Oppdragsnr.: 5203419 Dokumentnr.: 5203419-3-12

Til: Glitre Nett AS v/Anne Tove Sløgedal Løvland
Fra: Norconsult AS
Sted, dato: Norconsult Larvik / 2025-06-23
Kopi til: [Copy to]

Trasejustering av alternativ 2.0 ved Halleråsen

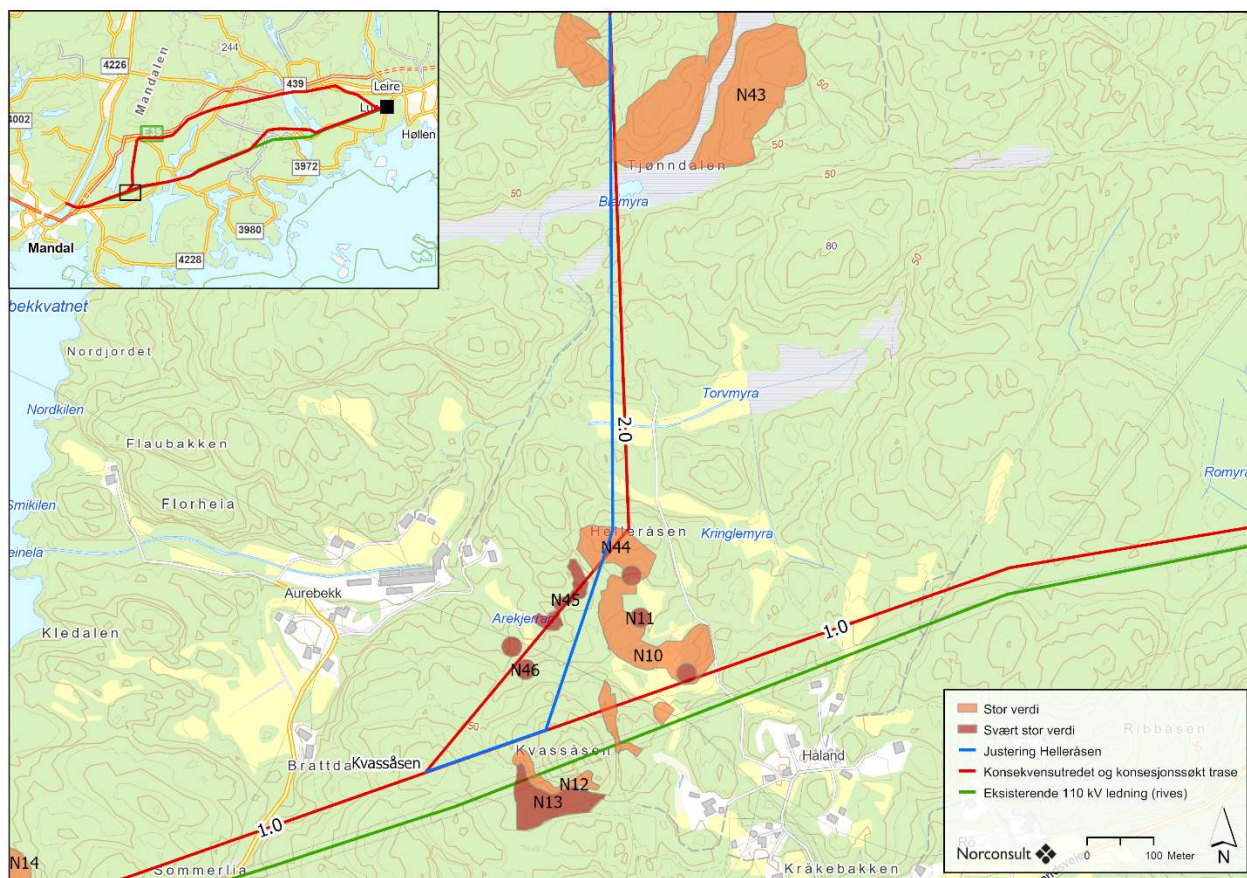
Teknisk planlegger har sett nærmere på aktuelt traseavsnitt, og kommet opp med et forslag til justering som unngår disse lokalitetene. Dette er illustrert i figuren under med blå justert trasé. Justeringen gir en ca. 30 meter lengere trasé, men innebærer ikke behov for flere master. For å kunne ta stilling til om justeringen er en bedre eller dårligere løsning enn omsøkt løsning på dette traséavsnittet, ønsker Glitre Nett en vurdering av miljø og landskap.

Vinkelpunktet ved Kvassåsen på vil sannsynligvis bli liggende litt høyere i terrenget med justert trasé, men dette vil ikke gi særlig stor økt synlighet ved Aurebekk eller Håland på grunn av vegetasjon. Justert alternativ vil ikke endre påvirkning eller konsekvensgrad for de verdisatte delområdene 10 og 11 for landskap, og vil ikke endre konsekvensgraden på alternativ 1.0-2.0-1.0 på delstrekningen mellom Leire og Bergåsen.

Justert alternativ vil ikke ha betydning for verdisatte områder for kulturminner og kulturmiljø, og vil ikke endre konsekvensgraden på alternativ 1.0-2.0-1.0 på delstrekningen mellom Leire og Bergåsen.

Justert alternativ vil ikke endre påvirkning eller konsekvensgrad for det verdisatte delområde (I – Aurebekk) for friluftsliv, og vil følgelig ikke endre konsekvensgraden på alternativ 1.0-2.0-1.0 på delstrekningen mellom Leire og Bergåsen.

Justert alternativ unngår direkte konflikt med naturtypene ved Arekjerran (delområde N45 og N46), og vurderes som en bedre løsning enn alternativ 2.0 over samme traseavsnitt. Endringen vil imidlertid ikke endre den samlede konsekvensgraden på alternativ 1.0-2.0-1.0 på delstrekningen mellom Leire og Bergåsen eller prioritering av de ulike traseløsningene mellom Leire og Kanten/Hjorteland. Flyttingen innebærer ikke påvirkning på kjente lokaliteter for rødlistearter.

Justert alternativ 2.0 vil berøre noe mindre høyproduktiv skog enn 2.0, mens det for dyrka mark gir ubetydelige endringer. I forhold til landbruk vurderes justeringen som positiv.

Justert alternativ vil ha begrenset betydning for det totale klimagassutslippet.
